**COMITATO di VALUTAZIONE DI IMPATTO AMBIENTALE**

**Parere n. 15 Seduta del 04.11.2019**

OGGETTO: GENERAL BETON TRIVENETA SPA  
Intervento: *Impianto di produzione calcestruzzo – Modifica sostanziale dell'attività di recupero di rifiuti non pericolosi costituiti da ceneri da combustione.*  
Comune di localizzazione: Fossalta di Portogruaro (VE) – Via Martin Luther King  
Procedura di verifica di assoggettabilità a procedura di VIA ai sensi dell'art.19 del D.Lgs. 152/06 e s.m.i.

**Fig.4 – Planimetria con punti di misura fonometrica**

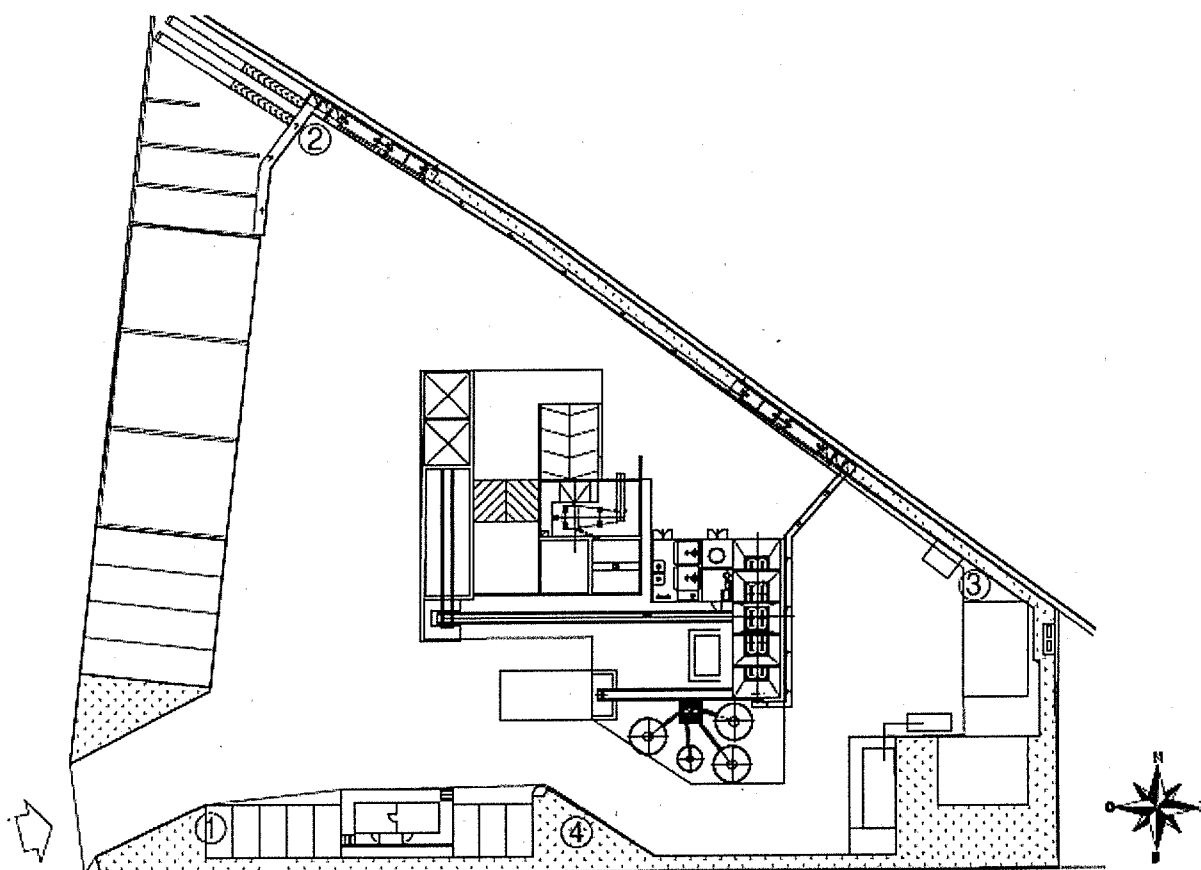
L'analisi delle misure effettuate ha evidenziato che tutti i livelli sonori misurati sul perimetro della proprietà e riportati nella planimetria di cui sopra, sono risultati inferiori ai limiti di emissione ed immissione diurni fissati per le aree industriali dal sopraccitato Piano Comunale di Classificazione Acustica e del relativo regolamento Acustico, durante la normale attività produttiva dell'azienda.
